改善箇所説明図

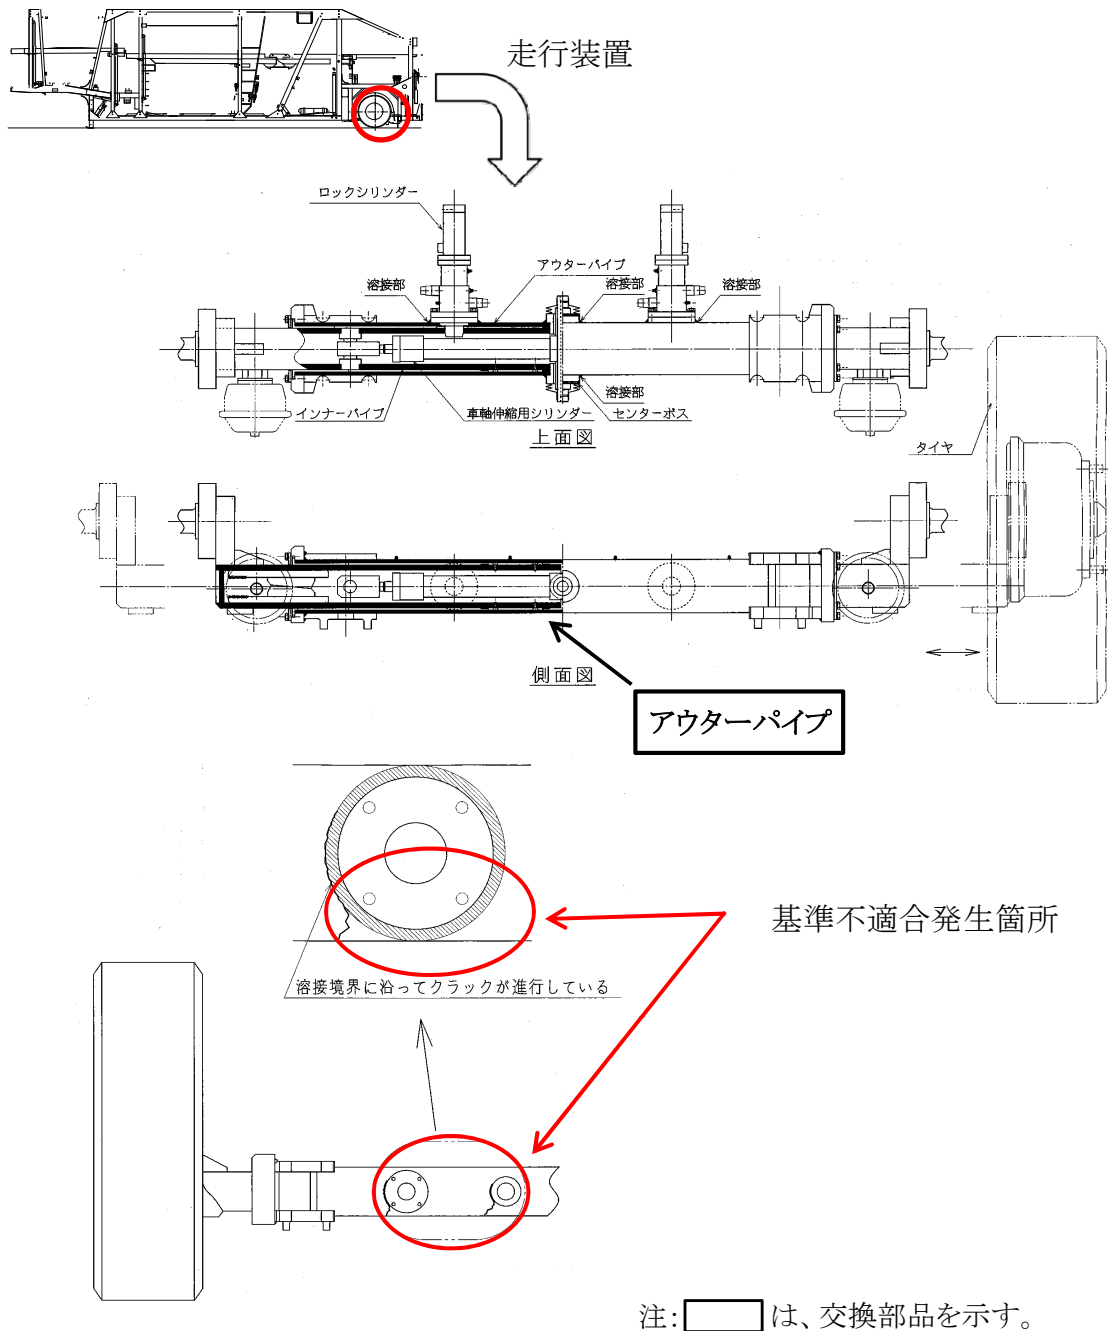
【基準不適合発生箇所】

トレーラの走行装置において、伸縮可能な車軸のアウターパイプの強度が不足しているものがある。そのため、そのまま使用を続けると、走行時の振動等によりアウターパイプ溶接部に亀裂が入り、最悪の場合、当該アウターパイプが折れ曲がり、地面と車枠が接触し、走行不能になるおそれがある。

【改善の内容】

全車両対策品のアウターパイプと交換する。ただし、対策品の供給に時間を要することから、全車両点検し、当該車軸のアウターパイプに亀裂が発生している等の危険度の高いものから順に交換を行う。
